Besluit tot wijziging van het bestemmingsplan 'Balgoy-West'
zoals vastgesteld op 20 juni 2024 (kenmerk Z/22/089565)

Toelichting herstelbesluit

Gewijzigde vaststelling bestemmingsplan "Balgoij-West" ex artikel 6:19 Awb

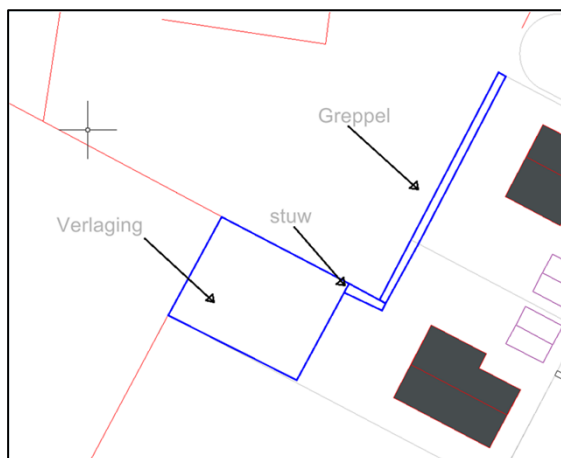
Omdat de bestaande greppel moet worden vergroot, moet het bestemmingsvlak voor de bestemming "Groen" enigszins voor worden vergroot (bestemmingsgrens 1,5 meter

zuidwaarts) en het bestemmingsvlak voor de bestemming "Wonen" enigszins verkleind. Hiervoor is een wijziging van de plankaart nodig. Hieronder globaal rood omcirkeld de bestemmingsgrens die 1,5 meter zuidwaarts is verschoven.

*"11.3 Voorwaardelijke verplichting waterberging
Het gebruik van de gronden en bouwwerken ten behoeve van wonen is niet toegestaan, tenzij een minimale waterberging van 978,3 m³ in het plangebied is gerealiseerd en in stand wordt gehouden."*

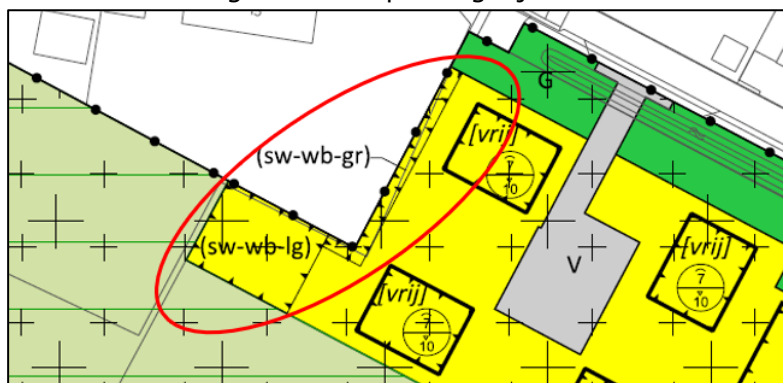
In de huidige situatie zal het hemelwater dat valt op noordelijk deel van dit perceel geborgen worden in de tertiaire watergang (toekomstige wadi) zoals genoemd onder punt 1. Het hemelwater van het zuidelijk deel van het perceel stroomt af naar het achterliggende en lageregelegen maaiveld ten zuiden van het perceel. Om wateroverlast te voorkomen zullen de wijzigingen zoals beschreven onder punt 1 hiervoor (deels) zorgen. Daarnaast zal in de toekomstige situatie ook afvoer en berging van hemelwater nodig zijn in een te graven zakgreppel op de oostgrens van het perceel Hoeveweg 15 met het plangebied. Deze zakgreppel (in het plangebied) zal in zuidelijke richting afwateren naar een in de huidige situatie al aanwezige een verlaagd deel (circa 7,5 m +NAP) in het plangebied. Door dit deel van het plangebied niet op te hogen zal hier berging van hemelwater plaats kunnen vinden. Op onderstaande afbeelding is dit gevisualiseerd.

Om dit mogelijk te maken en ook te borgen dat aan de waterbergingsopgave en het voorkomen van wateroverlast op het perceel van de woning aan de Hoevieweg 15, moet het plan worden aangepast. Allereerst moet er een voorwaardelijke verplichting aan de planregels worden toegevoegd. Het gaat om deze planregel:

- a. ter plaatse van de aanduiding '**specifieke vorm van wonen - waterberging Hoevieweg 15 - greppel**' een greppel met een minimale waterberging van 7,3 m³ is gerealiseerd en in stand wordt gehouden en;*
- b. ter plaatse van de aanduiding '**specifieke vorm van wonen - waterberging Hoevieweg 15 - laagte**' een laagte met een minimale waterberging van 43 m³ is gerealiseerd en in stand wordt gehouden en;*
- c. de onder lid a en b genoemde waterbergingsvoorzieningen na realisatie in stand worden gehouden.*

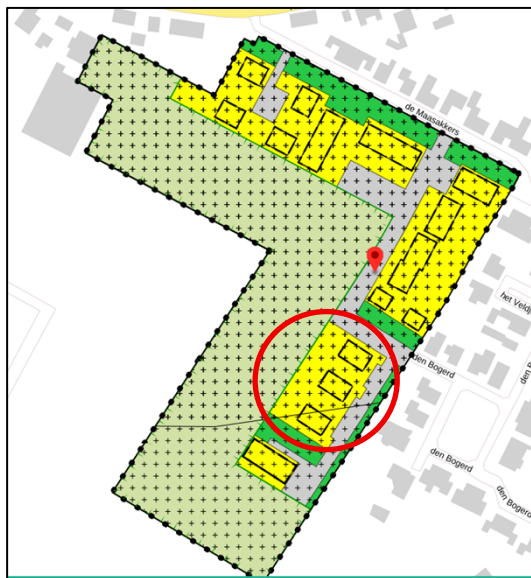
Het bestemmingsplan staat per abuis meer ondergrondse bebouwingsmogelijkheden toe dan waarvan in het waterhuishoudkundig plan inclusief het geohydrologisch onderzoek naar kwel (plantoelichting, bijlage 8 en 9) is uitgegaan.

In de waterhuishoudkundige onderbouwing van het plan wordt ervan uitgegaan dat alleen bij de drie vrijstaande boerderijwoningen kelders zullen worden gerealiseerd en dat daarmee – afgestemd met het waterschap - sprake is van een "lokale (kleine) ingreep" waarvoor met een kwelberekening aan de hand van de formule van Mazure kan worden volstaan.

Het gaat om de drie boerderijwoningen binnen de rode cirkel in onderstaande afbeelding:

j. uitsluitend ter plaatse van de (drie) bouwvlakken waarop zowel de bouwaanduiding 'vrijstaand' als de aanduiding 'maatvoering, maximum bouwhoogte: 9 m, maximum

goothoogte 3,5 m' gelden, is ondergronds bouwen ten behoeve van kelders toegestaan binnen en beperkt tot de bouwvlakken ter plaatse van het hoofdgebouw."

Ondergronds bouwen is niet toegestaan, met uitzondering van ondergronds bouwen in verband met de aanleg van een kelder als bedoeld in lid 6.2.1, aanhef en onder j, van de planregels en met dien verstande dat:

- a. de verticale diepte ten hoogste 3,0 m mag bedragen gemeten vanaf het peil;*
- b. de buitenzijden van de keldermuren worden afgedicht door het terugplaatsen van klei of het gebruiken van bentoniet."*

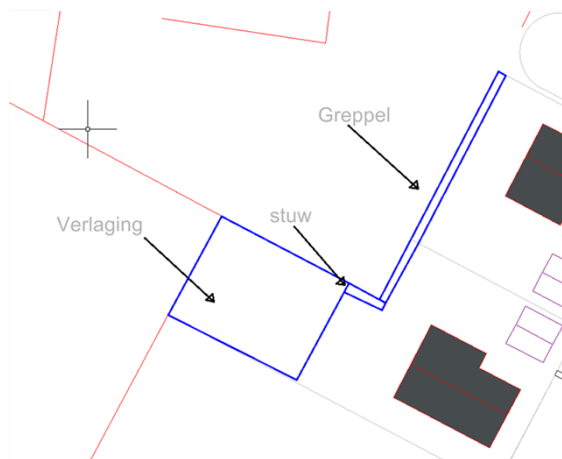
De bestaande greppel/sloot (135 m³) aan de noordzijde van het plangebied (ten zuiden van de weg De Maasakkers) dient als waterberging ter compensatie van de verharding als gevolg van (onder meer) de woningen aan De Maasakkers ten noorden van het plangebied. Deze greppel/sloot kan niet nog een keer voor de waterbergingsbehoefte van het bestemmingsplan worden gebruikt en rekening houdend met de al bestaande waterbergingsfunctie moet de waterbergingsomvang voor het bestemmingsplan Balgoij-West 793 m³ + 135 m³ = 928 m³ zijn. Hierbij dient 50,3 m³ te worden opgeteld die specifiek ten behoeve van de afwatering van de Hoeveweg 15 is opgenomen in de voorwaardelijke verplichting 'Waterberging Hoeveweg 15'. De totale waterberging komt neer op 978,3 m³.

Omdat de bestaande greppel moet worden vergroot, moet het bestemmingsvlak voor de bestemming "Groen" enigszins worden vergroot (bestemmingsgrens 1,5 meter zuidwaarts) en het bestemmingsvlak voor de bestemming "Wonen" enigszins verkleind. Hiervoor is de plankaart gewijzigd. Dit is meer gedetailleerd beschreven in de memo "Controle opmerkingen STAB op waterhuishoudkundig rapport Balgoij-West en praktische Oplossingen" van 25 november 2025 van adviesbureau Boo adviseurs voor leefomgeving (bijlage 16).

Om dit mogelijk te maken en ook te borgen dat aan deze waterbergingsopgave wordt voldaan, is het plan aangepast door toevoeging van een voorwaardelijke verplichting aan de planregels voor de voor het plan benodigde waterbergingsopgave.

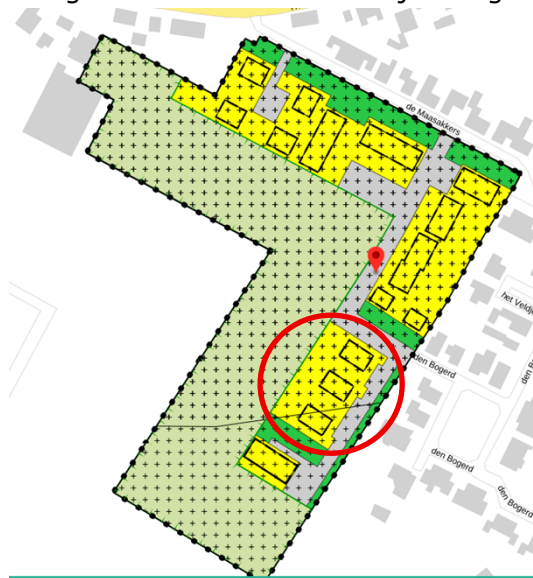
In de waterhuishoudkundige onderbouwing van het plan wordt ervan uitgegaan dat alleen bij de drie vrijstaande boerderijwoningen kelders zullen worden gerealiseerd en dat daarmee – afgestemd met het waterschap - sprake is van een "lokale (kleine) ingreep" waarvoor met een kwelberekening aan de hand van de formule van Mazure kan worden volstaan.

Het gaat om de drie boerderijwoningen binnen de rode cirkel in onderstaande afbeelding:

Om in het plan de ondergrondse bebouwing te beperken tot de drie boerderijwoningen is de planregeling aangepast (zie artikel 6.2.1, sub j, en artikel 10.1 van de planregels), zodat het plan op dit punt in overeenstemming is met het plan zoals de planwetgever het heeft beoogd vast te stellen.
